**MINISTERIO DE VIVIENDA, CIUDAD Y TERRITORIO**

DECRETO NÚMERO 0340,

“Por el cual se modifica parcialmente el Reglamento de Construcciones Sismo Resistentes NSR-10”.

## ANEXO TÉCNICO

Figura A.6.5-1 — Medición de la separación sísmica (vista en elevación)

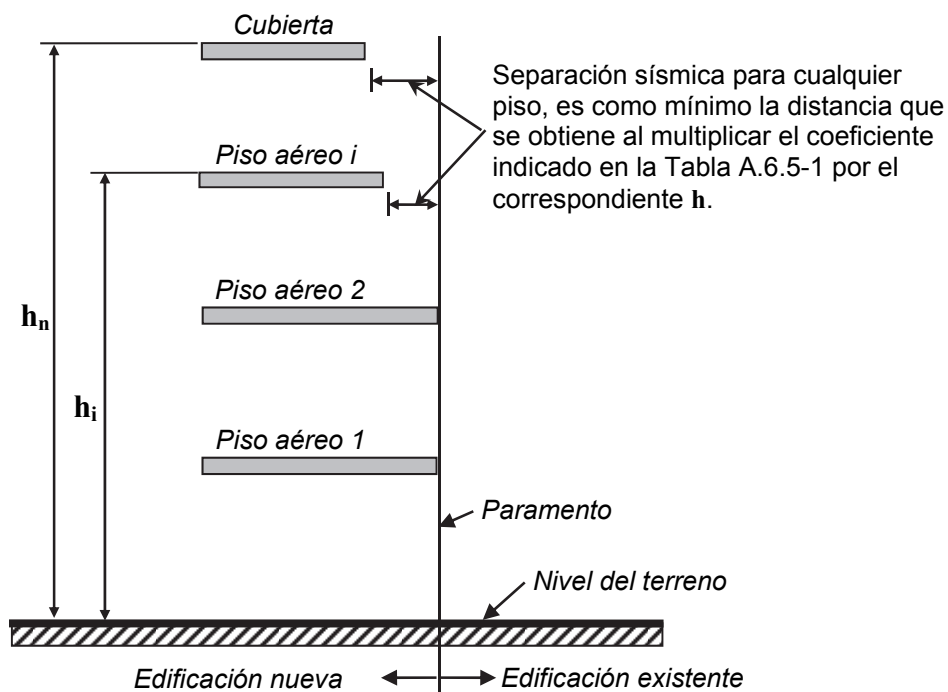
- Las edificaciones con uno o dos pisos aéreos en la colindancia no requieren separación sísmica (véase también la Tabla A.6.5-1). Esto aplica para el caso de edificaciones de plataforma y torre, donde la plataforma en la colindancia no tiene más de dos o tres pisos y la fachada de la torre a partir del tercer piso, o el cuarto piso cuando lo permita la Tabla A.6.5-1, está separada de la colindancia en una distancia mayor o igual a la exigida por esta sección A.6.5.2.3. Véase la Figura A.6.5-1.

La Figura A.6.5-1 debe quedar así:
